玄海原子力発電所3号機プルサーマル計画
の安全性について

平成18年2月7日
佐賀県

制御棒の効きが悪くなり、原子炉を安全に停止できない のではないか(2 / 2)

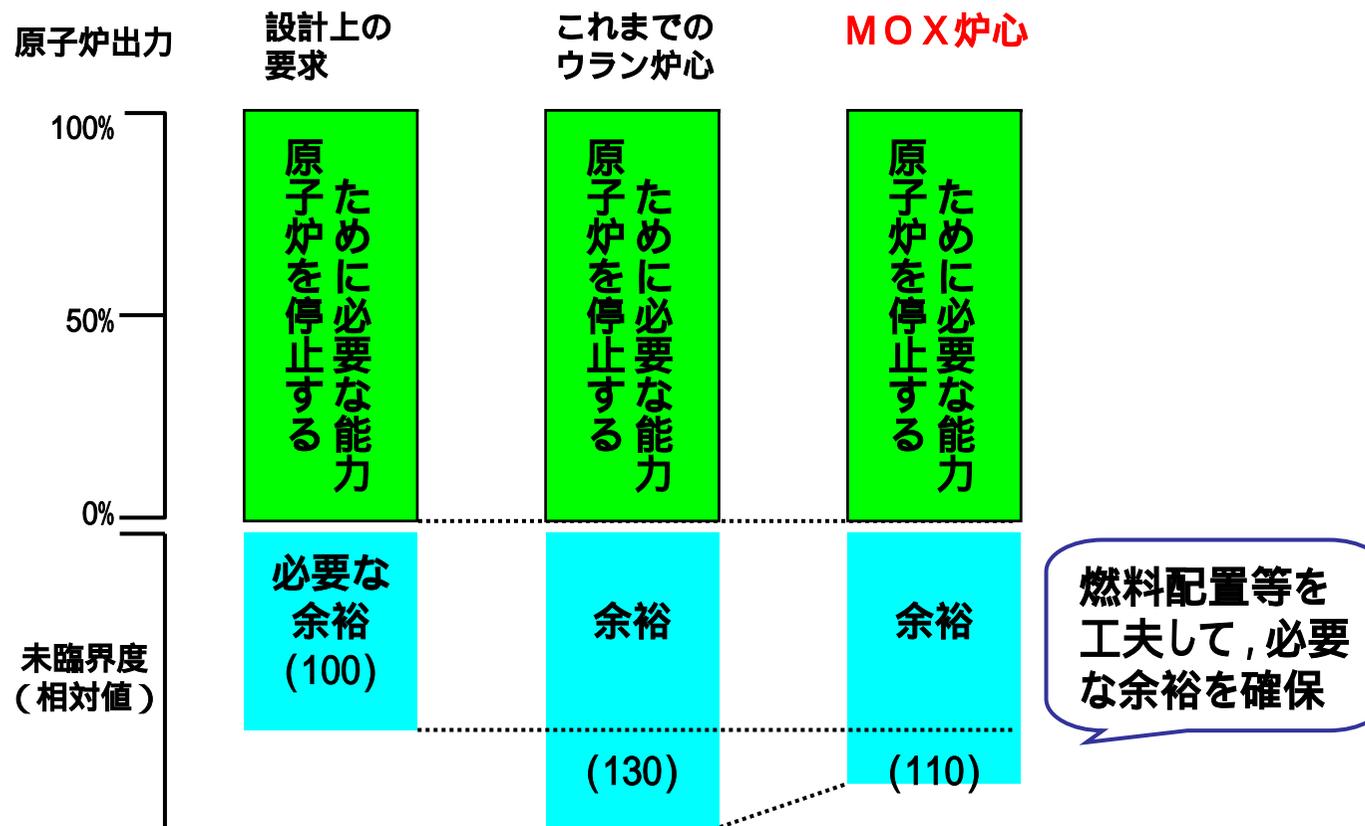
制御棒の原子炉を止める能力は十分か

ほう素の効きは十分か

MOX炉心ではほう素の効きが低下する傾向

MOX燃料を使用した場合、ウラン燃料のみを使用する場合に比べて、制御棒の原子炉停止能力の余裕が減少することは確かであるが、安全審査において必要な基準を満たしており、必要な場合には原子炉を安全に停止できるものと理解、納得できる。

ほう素については、濃度を上げることにより、ウラン燃料のみを使用した場合と同等の停止能力を有していることが確認されており、必要な場合には原子炉を安全に停止できるものと理解、納得できる。

燃料取替時に使用したり、異常時に原子炉に注入する水のほう素濃度をあらかじめ高くしておく*

〔 * 燃料取替用水タンク 約2,500ppm 3,100ppm以上
蓄圧タンク 約2,500ppm 3,100ppm以上 〕

燃料の溶融点が下がり、溶けやすくなるのではないか(2 / 2)

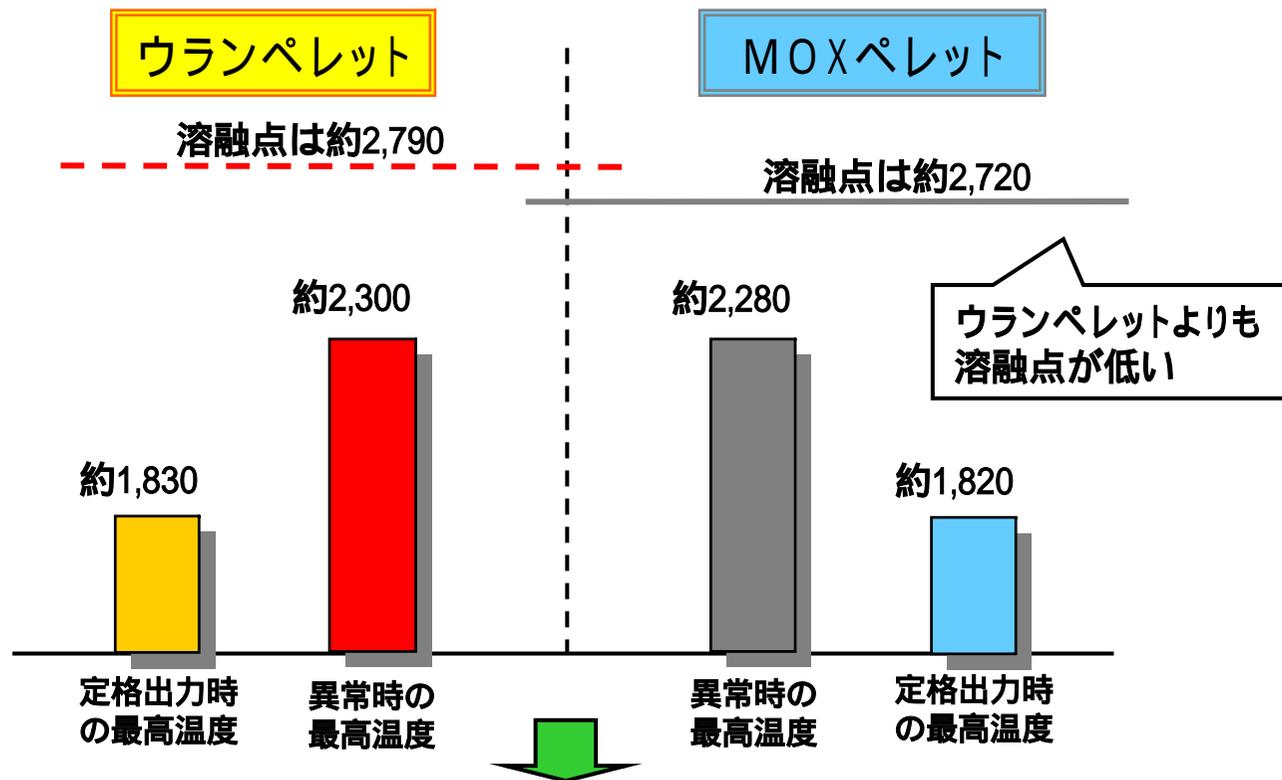
原子炉内が異常高温になったとき燃料が溶けないか

異常時を考慮した場合においても、燃料の最高温度から溶融点までは約440の余裕があり、安全性は確保されるものと理解、納得できる。

燃料中心温度の融点に対する余裕は確保でき、異常時においてもペレットが溶けることはないことを確認した

燃料の内圧が高くなり、破損しやすくなるのではないか(2 / 2)

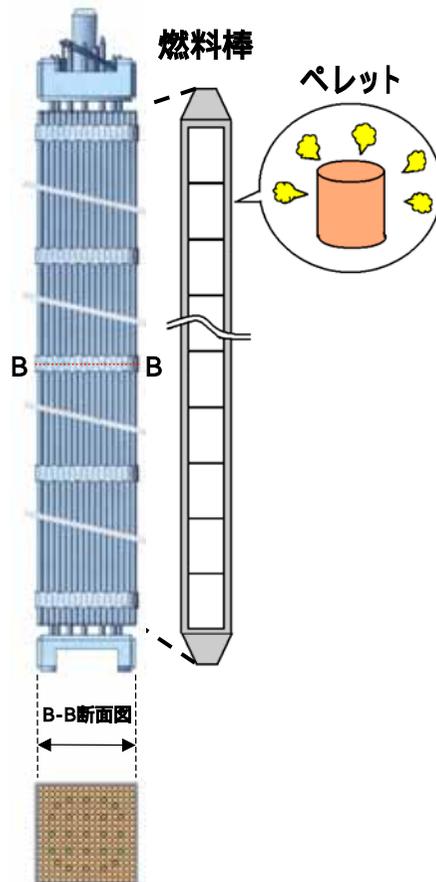
燃料棒内に気体が異常に充満して燃料棒を傷めないか

ペレットから燃料棒内
に出てくる気体の量
が多くなる可能性あり

核分裂生成ガスの放出量の増加については、これを考慮して燃料棒の初期ガス加圧量を減少させており、その結果、燃料棒内圧は基準値を満足することが確認されている。

現実的に考えられるものより大きいプルトニウムスポットの燃料を用いた実験の結果、燃料破損への影響を特に考慮する必要はないことが確認されており、安全性は確保されるものと理解、納得できる。

あらかじめ燃料棒の
中に入れる気体(ヘリ
ウム)の量を減らす

解析結果(代表例)
ウラン燃料棒
:約16.3MPa
MOX燃料棒
:約16.1MPa

出力が急激に変動したときうまく元に戻ろうとするか(2)

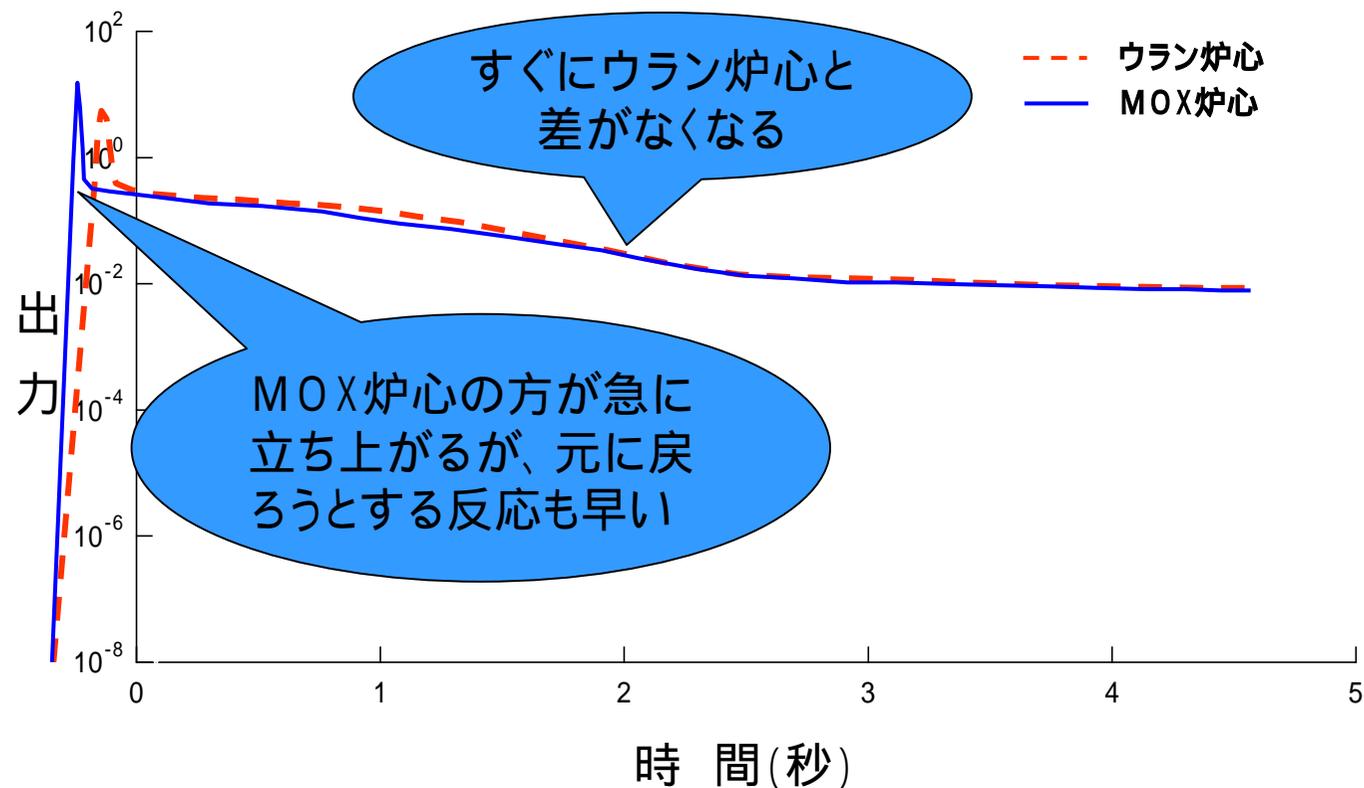
出力が急激に変動したときうまく元に戻ろうとするか(1)

制御棒飛び出し時の出力の解析結果

MOX炉心の方が出力が元に戻ろうとする力が強い

出力の分布が平坦でなく、燃料が破損しやすくなる のではないか(2 / 2)

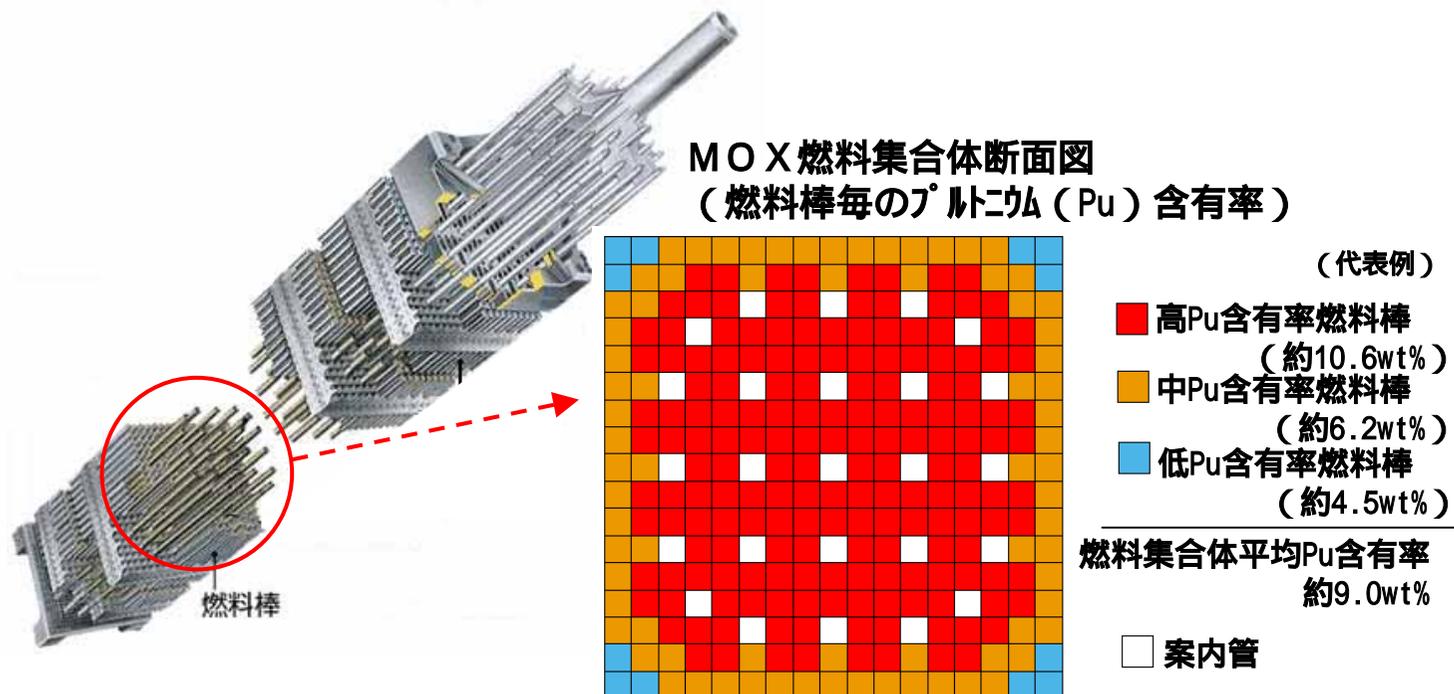
各々の燃料棒の出力の出方にアンバランスはないか

計画では、出力が高くなりやすいMOX燃料集合体の周辺部に、プルトニウム濃度の低い、つまり燃えにくい燃料棒を配置して、出力分布をできるだけ平坦化する工夫を行ったMOX燃料を使用することとしている。

その上で、最も出力が高い燃料棒に着目して解析が行われ、燃料の安全性が確認されており、安全性は確保できるものと理解、納得できる。

想定される出力差を前提に評価した結果,
燃料は安全であることを確認した

使用済MOX燃料の貯蔵は安全に行えるか

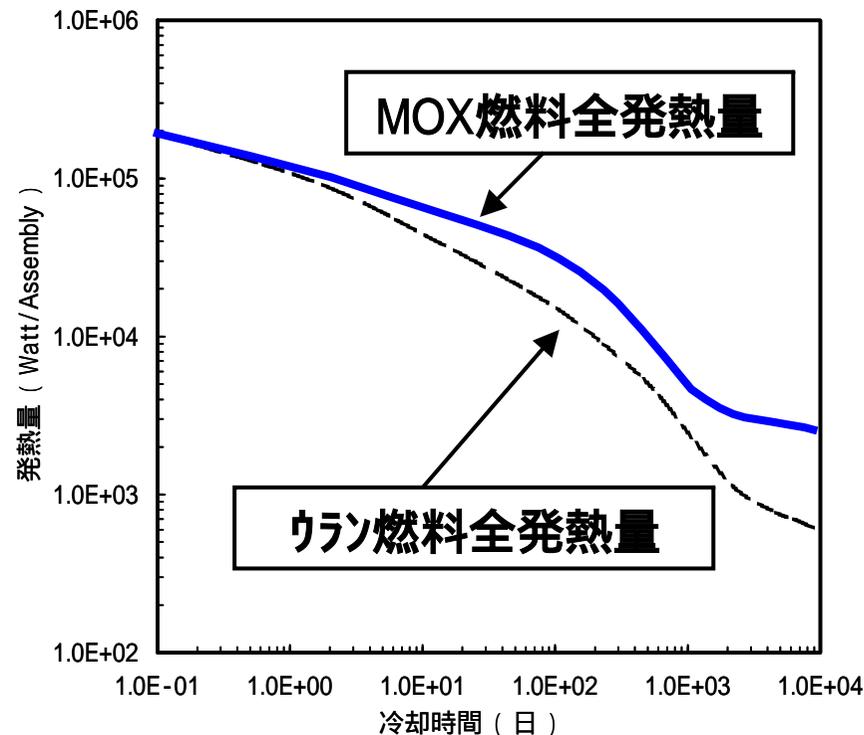
MOX燃料はウラン燃料よりも長い時間熱を出し続ける

使用済ウラン燃料に比べて使用済MOX燃料の方が発熱量が大きいが、現在の使用済燃料ピットの冷却能力で、必要な基準を満足しており、安全性が確保できるものと理解、納得できる。

最も厳しい条件下(使用済燃料ピットがほとんどMOX燃料で占められた場合)での水温を解析

使用済燃料ピット浄化冷却設備で十分冷却できることを確認した

使用済燃料ピットの水温	基準値
MOX燃料貯蔵時	58.4	65
